Dossier de demande d'enregistrement en vue de l'exploitation d'une installation de fabrication de plaques en polystyrène expansé, ZA Les Bonnes, Lempdes-sur-Allagnon (43410).

Apport des éléments manquants et compléments – juillet 2021

Référence : Relevé des insuffisances du dossier, 21/04/2021 => Les points sont repris dans l'ordre dans le tableau ci-dessous :

SCHEMA SYSTEME VIDE A SEC MOULE NIP AVEC RECUPERATION ENERGETIQUE

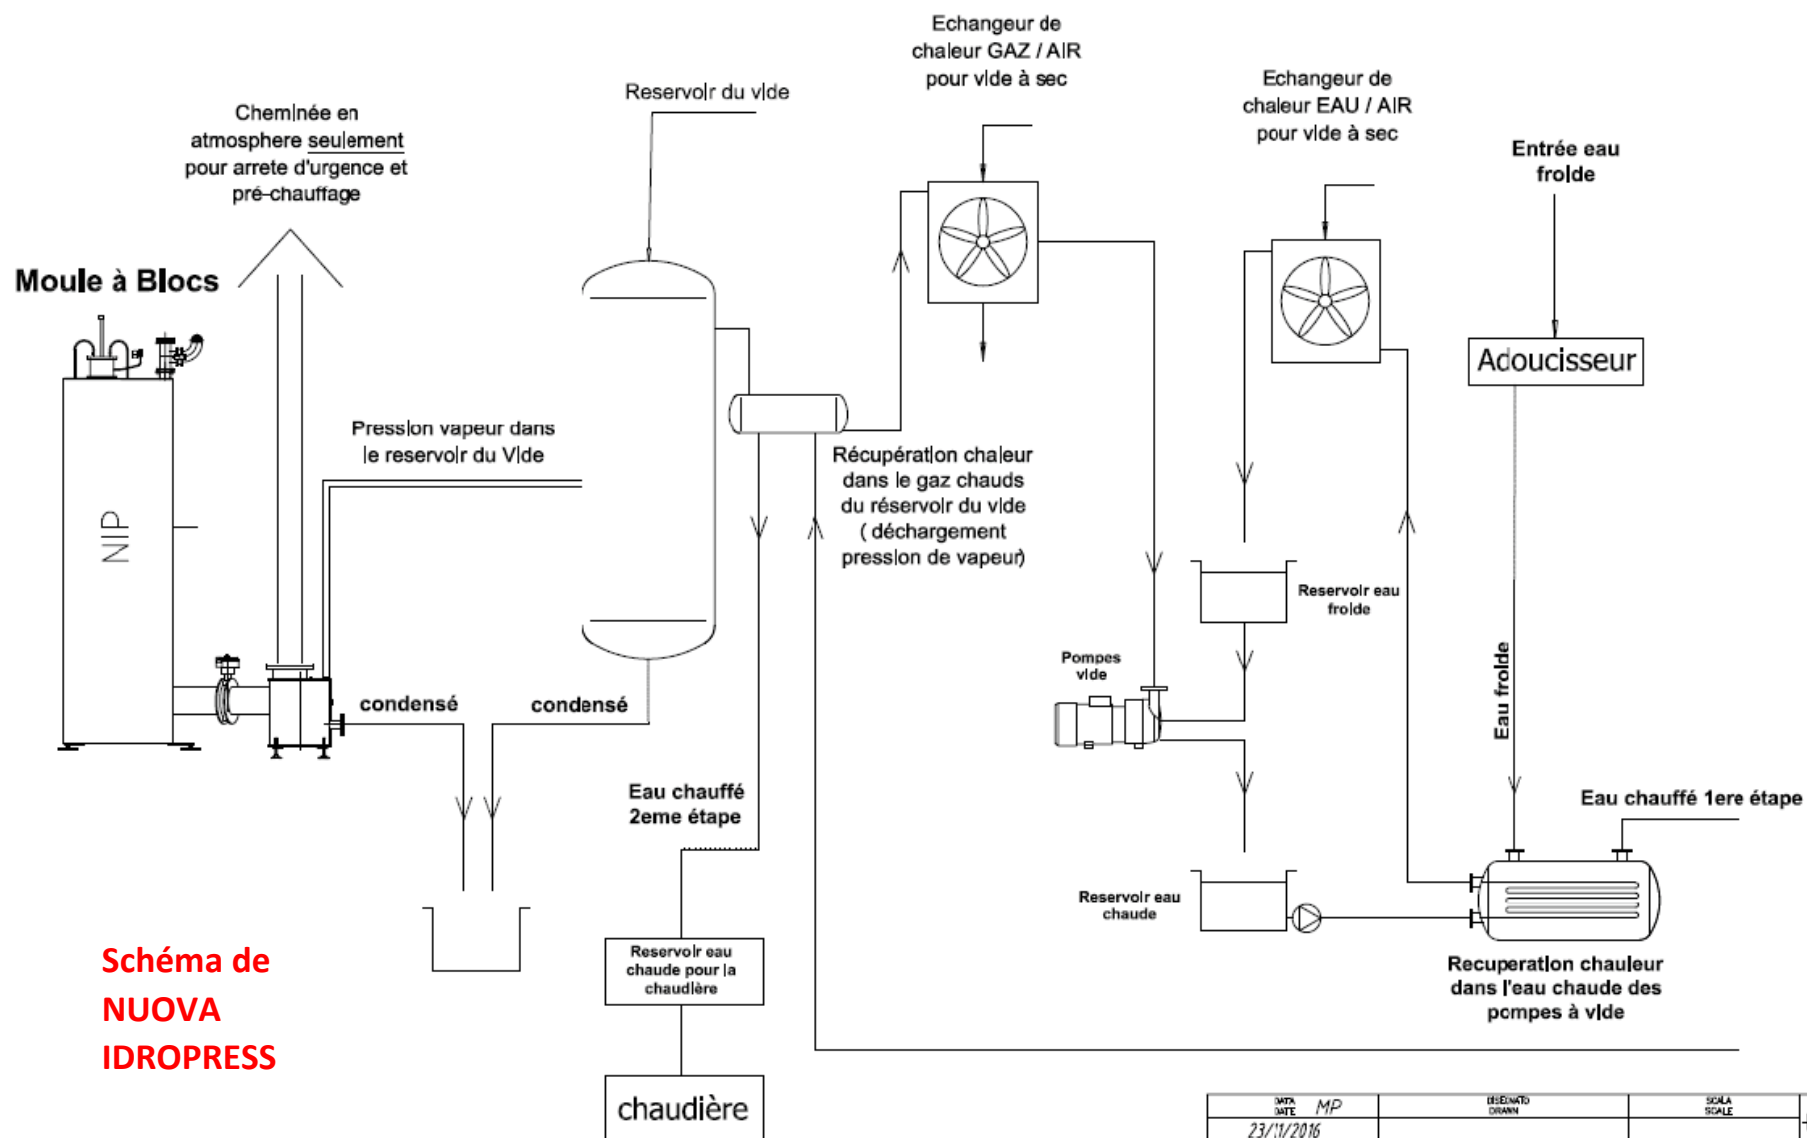
<p>PJ6 PJ6-a17 PJ6-a8 <i>cheminée des expanseurs</i> <i>Cheminée du moule à blocs</i></p>	<p>1) La conception de la cheminée canalisant les rejets en sortie <u>des expanseurs discontinus</u> a été modifiée en collaboration avec la société Idropress (fabricant) afin de tirer parti de l'existence de la réserve d'eau pour le sprinklage et de supprimer les rejets directs à l'atmosphère.</p> <p>Au lieu d'être rejetée à l'atmosphère, la vapeur sera dirigée vers la réserve d'eau du sprinklage. Un schéma de la cheminée de décharge des expanseurs discontinus a été ajoutée en PJ6-annexe 17.</p> <p>Les condensats qui se forment dans cette cheminée de décharge et dans le moule à blocs sont rejetés vers le réseau des eaux usées (après transition par la cuve inversée de piégeage des billes).</p> <p>Un schéma des réseaux d'eaux usées et pluviales sur le site ISOLFRANCE a été ajouté à la PJ6-annexe 8.</p> <p>2) Le <u>moule à blocs</u> sera doté d'une cheminée débouchant à l'atmosphère à une hauteur de 14 m, soit 2 m au-dessus de la toiture.</p> <p>Les informations disponibles ne permettent pas de calculer la hauteur hp conformément à l'annexe II de l'arrêté :</p> <ul style="list-style-type: none"> - le débit théorique instantané maximal de pentane émis au niveau de cette cheminée est inconnu puisque la majeure partie du pentane contenu dans la matière première est rejeté de façon diffuse pendant les étapes précédentes d'expansion des billes. - De plus la totalité de la vapeur n'est pas rejetée à l'atmosphère à la fin du cycle de moulage. Une partie de la vapeur retourne au réservoir de vapeur et la chaleur est récupérée par l'échangeur de chaleur pour chauffer le circuit d'eau (économie d'énergie pour la chaudière ; voir la description du moule à blocs dans la PJ6-annexe 10, page 35 de l'annexe). Le schéma de l'échangeur de chaleur du moule à blocs avec récupération de l'énergie est présenté en dernière page du présent document. <p>Enfin, la valeur de concentration de référence Cr donnée dans le tableau de l'annexe 2 concerne les COV visés au 7° a) de l'article 50, or les dispositions du premier alinéa du 7° a) de cet article sont remplacées par des dispositions spécifiques dans le cas de la production de PSE.</p>
